Austauschlösung Aufsatztürband Gen. I gegen Gen.IV

Austauschlösung Aufsatztürband

Gen.II gegen Gen.IV

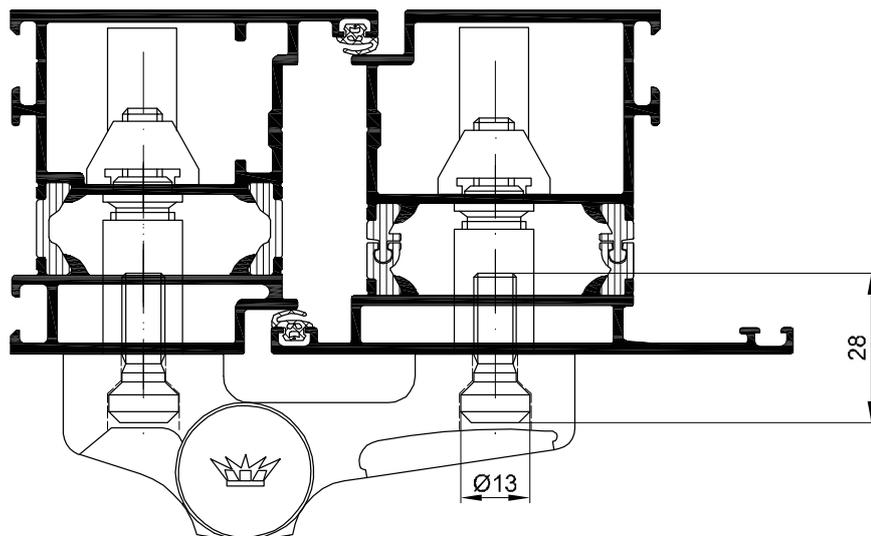
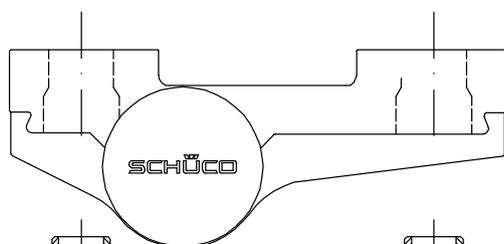
an montierte und aufgespreizte Befestigungsdübel mit Hilfe einer Reduzierhülse und neuer Formschraube.

Aufsatztürband Gen. I mit Kegelbuchse für Befestigungsdübel mit Sonderkopfschraube.

Aufsatztürband Gen. IV mit Reduzierhülse Art.-Nr. 240317 und Formschraube 240365.

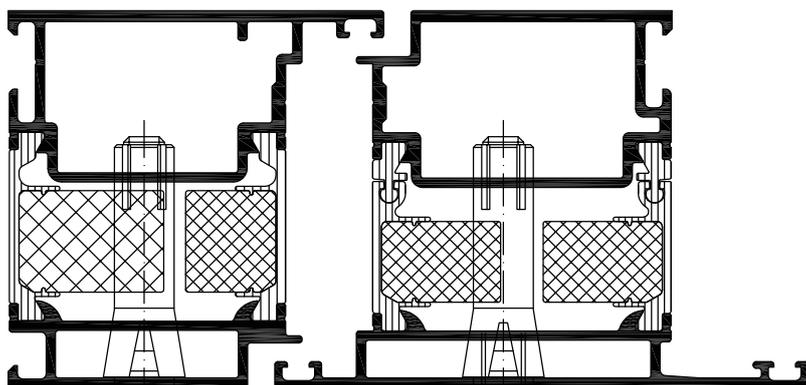
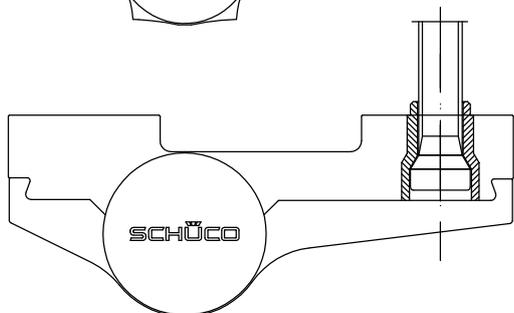
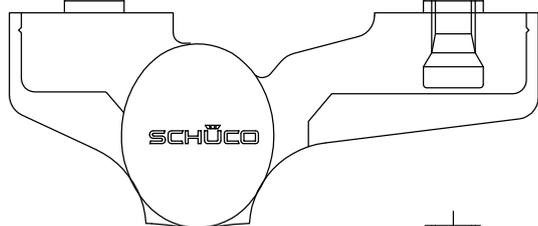
an montierte und aufgespreizte Befestigungsdübel mit Hilfe einer Reduzierhülse.

Aufsatztürband Gen. II mit Kegelbuchse für Befestigungsdübel mit Sonderkopfschraube.

Aufsatztürband Gen. IV mit Reduzierhülse Art.-Nr. 240317 für vorhandene Formschraube.
